志賀原子力発電所運転差止請求事件

## 上 申 書

志賀原子力発電所2号炉  
敷地の地質・地質構造について

敷地内断層の活動性評価  
(コメント回答)

## 敷地(陸域)の評価対象断層の活動性評価のポイント

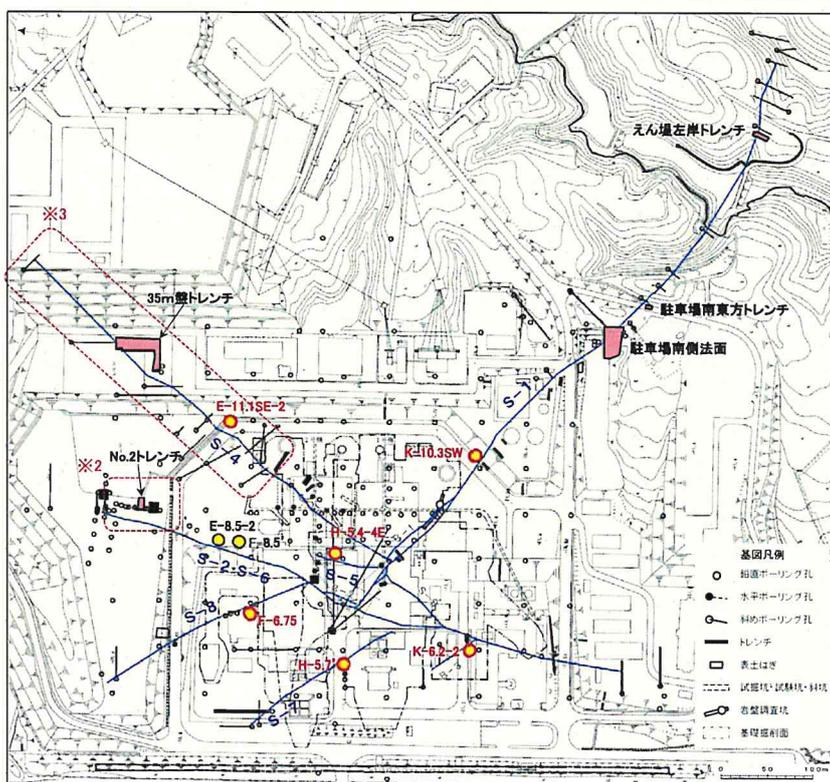
これに対し、原子力規制委員会からは、断層を鉍物脈が横断している状況について、断層が生じ、鉍物脈が形成され、断層を横断した過程を詳しく説明することを求めるコメントがなされたほか、S-1について、より海側の地点でさらに詳細なデータの提示を求めるコメントがなされた（別紙2の3，4段目参照）。

- 約12~13万年前以前の地層が確認できたS-1, S-2・S-6, S-4について、上載地層法による評価を実施した。
- 変質鉬物の生成年代に関する詳細な検討を行い、6Ma(6百万年前)以前に生成されたと評価した変質鉬物を用いて、全ての評価対象断層に対して、鉬物脈法による評価を実施した。

評価対象断層	上載地層法※4	鉬物脈法※5
S-1※1	3地点	1地点
S-2・S-6※1, ※2	1地点	2地点+1地点
S-4※3	1地点	1地点
S-5	—	1地点
S-7	—	1地点
S-8	—	1地点

※1: S-1, S-2・S-6の有識者会合の評価については、当該評価の内容及び当社評価と異なる点に関して検討を行った(P.300~357)。

※2: ボーリング調査により、S-2・S-6北部の連続性を確認した(P.82~87)。

※3: ボーリング調査等により、S-4北東部への連続性及び北東端を確認した(P.72~81)。

※4: 現在の海岸の追加観察や文献調査により、海成堆積物の判断根拠を明確化し、その妥当性を補強した(P.98~144)。

※5: 敷地で確認される変質鉬物(イライト/スメクタイト混合層, オパールCT)について、生成年代に関する詳細な検討を行った(P.147~161)。
